# SERVICE-INFO

## Optická a technická změna vodící kladky 532 0410 20

**Obj. č.:** 532 0410 20

Obrázek 1: 532 0410 20 - staré provedení

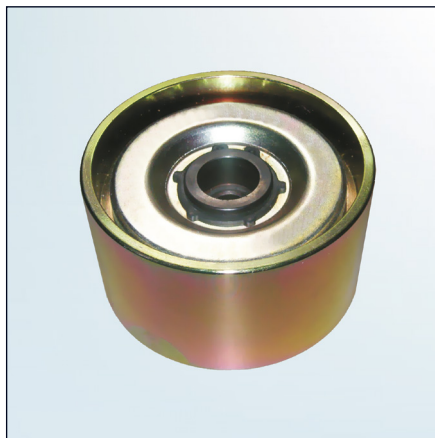
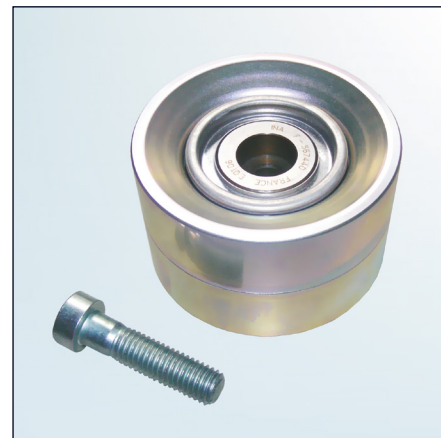
V rámci neustálého vývoje našich produktů byla změněna vodící kladka s objednacím číslem 532 0410 20.

Tato servisní informace uvádí optické odlišnosti dosavadního a nového provedení. Kromě změny výroby se nová kladka vyznačuje také nižší hmotností (657 g oproti 966 g u starší kladky).

Dodatečně je s novou verzí dodáván také šroub M10x40 (viz obrázek 2). Tento šroub nahrazuje upevňovací šroub M10x35, kterým byla upevněna dosavadní kladka (viz obrázek 1).
